T49 Viljandi-Loodi REK

Märkused LK kohta

24.05.2023, kell 15.00

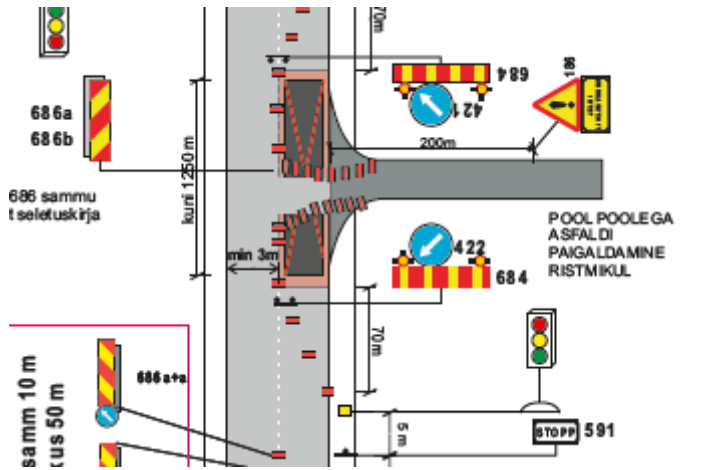
6. Jälgida, et märgid, sh 686-d oleksid püsti. Sellel lõigul oli vähemalt 3 pikali 686-t, kusjuures liikluskorraldajate kastikas sõitis just hetk enne mind üle selle lühikese lõigu.
